改善箇所説明図

改善の内容

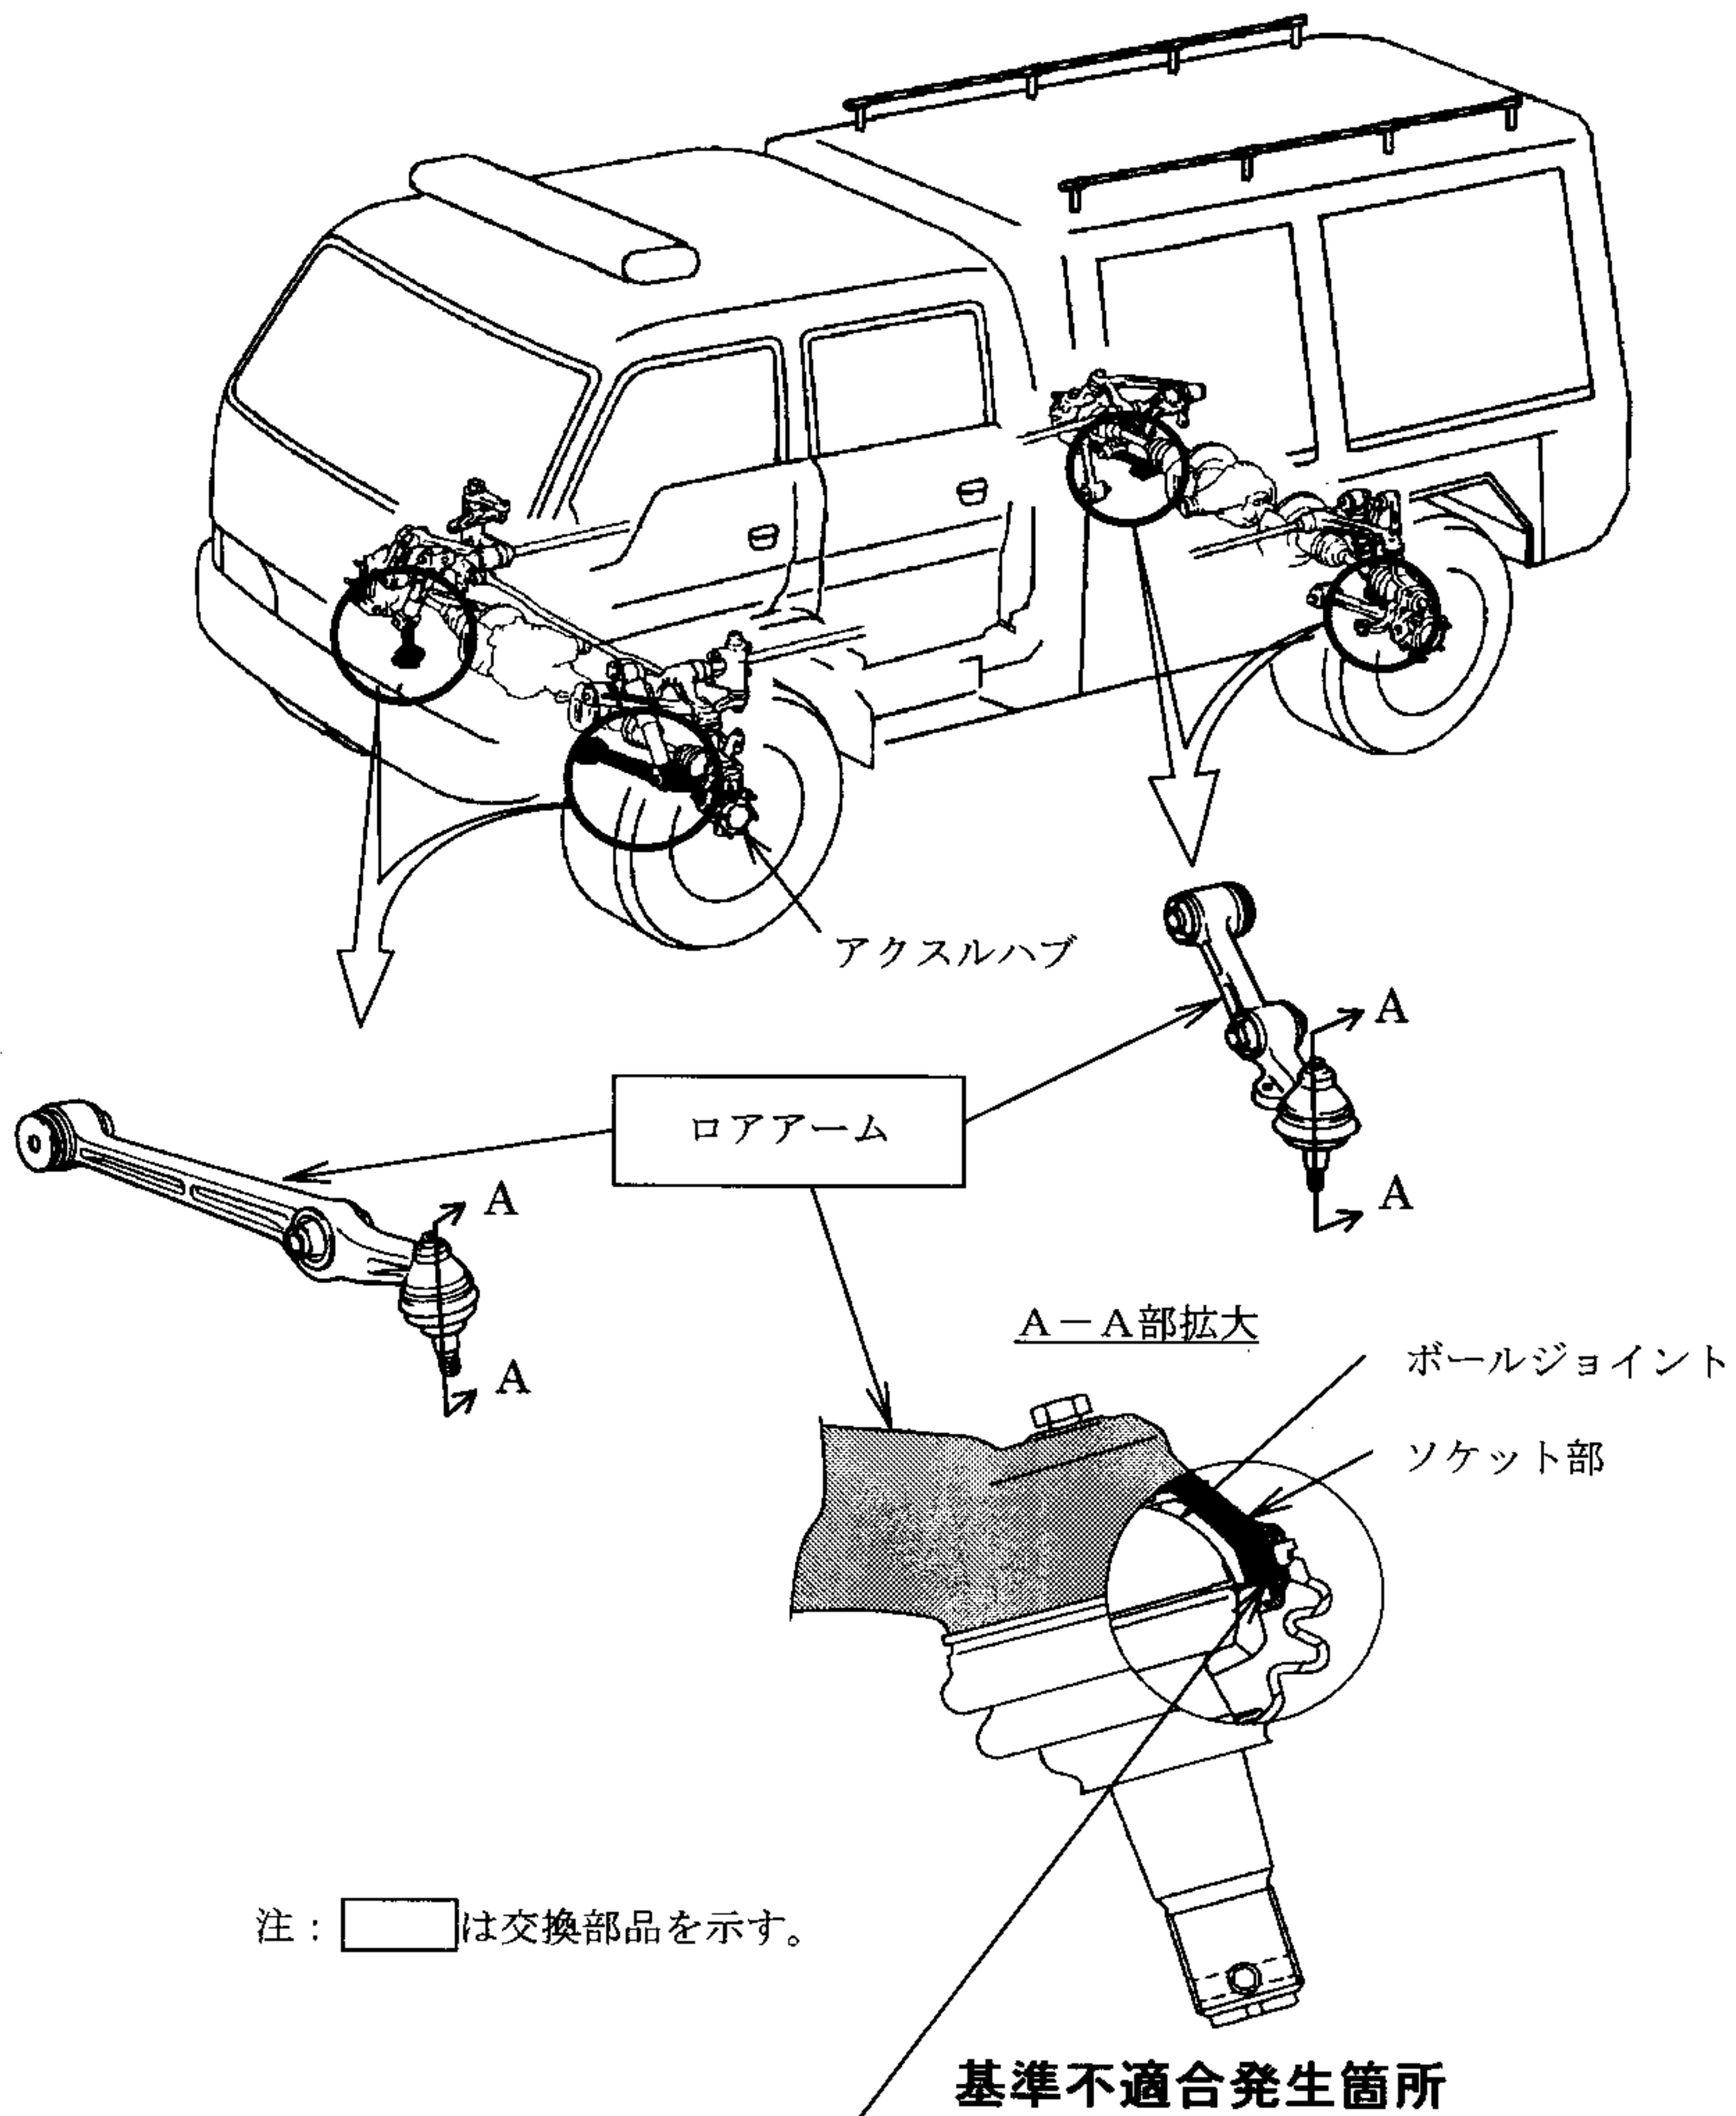
アクスルハブと連結しているロアアームのボールジョイントソケット部の強度が不十分なため、ハンドル据え切り操作等を頻繁に繰り返すと当該ソケット部に亀裂が生じるものがあり、最悪の場合、ロアアームからボールジョイントが外れ、走行不能に至るおそれがある。

全車両、ロアアームを対策品と交換する。

識別：改善済車両には車台番号打刻位置の上側に黄色ペイントを塗布する。
